**Avis de la Mission Régionale d'Autorité environnementale
Nouvelle-Aquitaine
relatif à un projet de centrale photovoltaïque au sol
dans la commune de Montayral (47)**

n°MRAe 2024APNA45

dossier P-2023-15242

Localisation du projet : Commune de Montayral (47)
Maître d'ouvrage : NEOEN
Avis émis à la demande de l'Autorité décisionnaire : Préfet de Lot-et-Garonne
En date du : 29 décembre 2023
Dans le cadre de la procédure d'autorisation : Permis de construire
L'Agence régionale de santé et le Préfet de département au titre de ses attributions dans le domaine de l'environnement ayant été consultés.

Plan de masse du projet – page 141 de l'étude d'impact

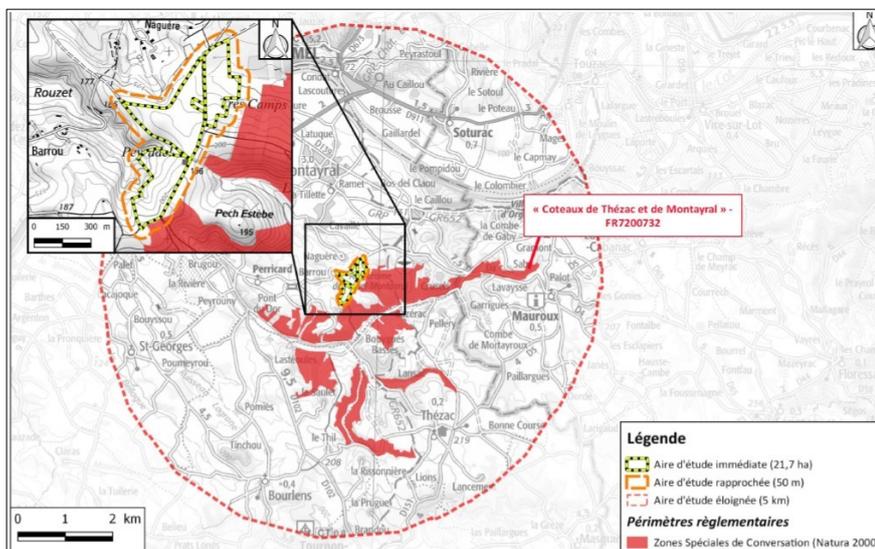
À l'extérieur des clôtures, le projet prévoit une 1^{re} bande de terre de 5 m de largeur, ainsi qu'une piste périphérique externe de 5 m de largeur tel que représenté sur le plan de masse du projet de la page 141 de

Cartographie de synthèse des enjeux liés au milieu naturel - page 135 de l'étude d'impact

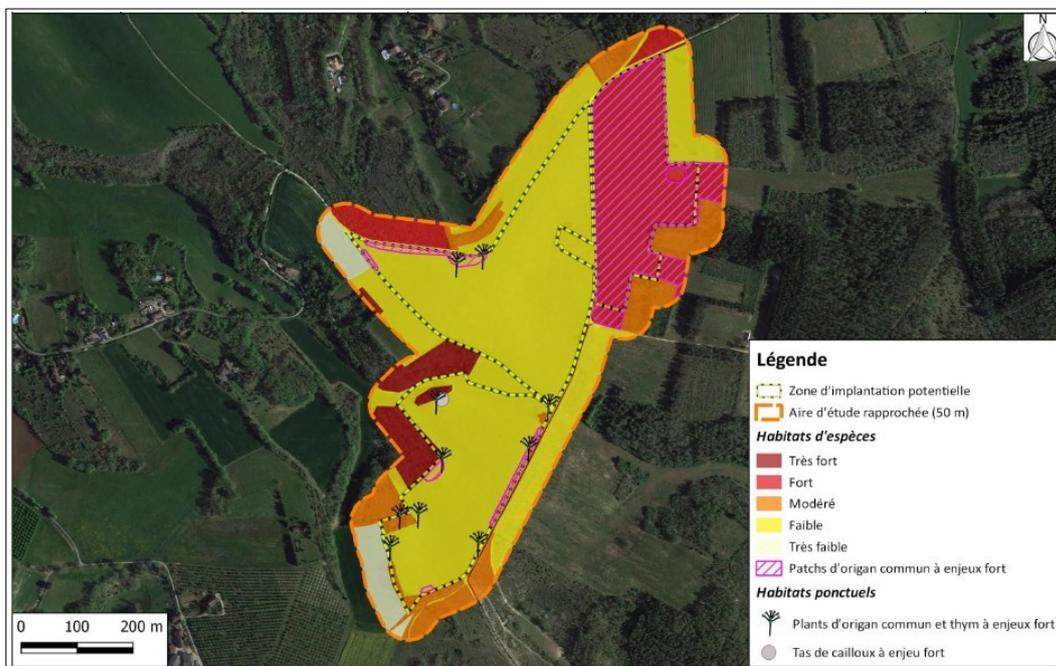
Certaines espèces, comme le Lézard ocellé et l'Azuré du serpolet, disposent d'un plan national d'action. **La MRAe recommande au porteur de projet de prendre contact avec les structures animatrices de ces plans d'actions afin de consolider l'analyse des impacts sur ces espèces.**

La MRAe recommande également de justifier la hiérarchisation des enjeux qui n'apparaît pas en cohérence avec le statut de protection des espèces contactées sur le site et leurs habitats. En particulier, la MRAe relève que des habitats d'espèces d'oiseaux et de l'Azuré du serpolet à enjeu fort, sont identifiés au droit de la pelouse pâturée occupant la majorité de l'aire d'étude et caractérisée par un enjeu faible en page 135.

Mesures d'évitement – page 192 de l'étude d'impact

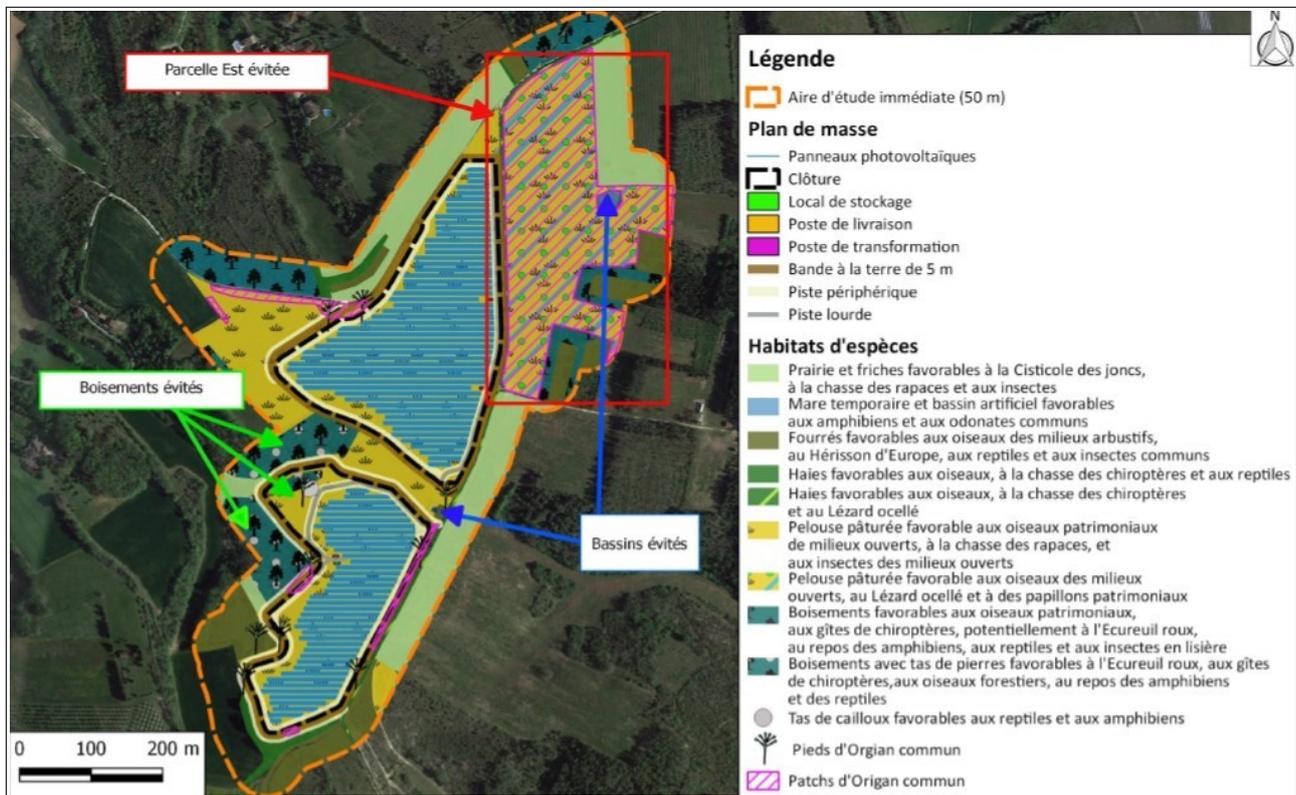
La MRAe recommande de compléter le dossier sur les mesures nécessaires à la protection du site vis-à-vis du risque incendie (notamment les zones à débroussailler et/ou les zones à déboiser selon les préconisations du SDIS47), et de préciser comment la stratégie d'évitement en tient compte.
